[連-140224]

平成26年2月24日

## オートロック『DL-41UN/Lシール変更』のご案内

### ●DL-41UN/L (停電時解錠/施錠型)

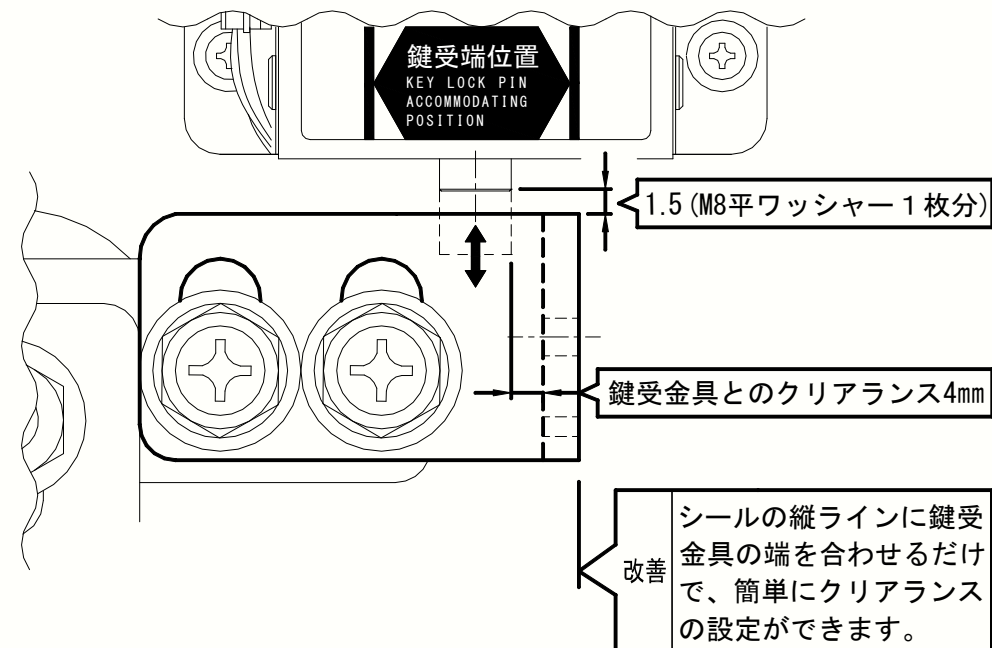
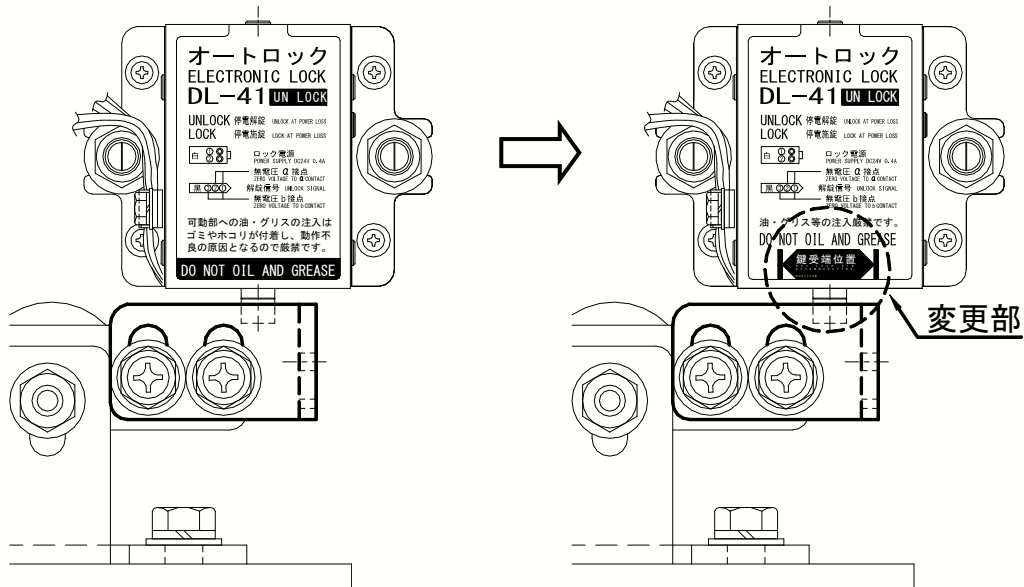
ところで、一部の代理店様のお話しによりますと、DL-41UNタイプ（停電時解錠型）の場合、ロックのシャフトが上がったまま（解錠）なので、本体と鍵受金具のクリアランス調整の際、鍵受金具との位置が分かりにくいとお聞きしております。

つきましては、弊社ではこの様なご不便をおかけすることのない様に、代理店様の作業性向上の為、本体正面シールの左右縦ライン（黒線）に鍵受金具の端を合わせるだけで、簡単にクリアランスの調整ができるように改善した、オートロック：DL-41UN/Lを出荷させていただきます。

実 施 日 平成26年2月25日（火）受注分より  
在庫の関係上、従来品と混じる事もあるかと思いますが、ご理解  
ご協力をお願い申し上げます。
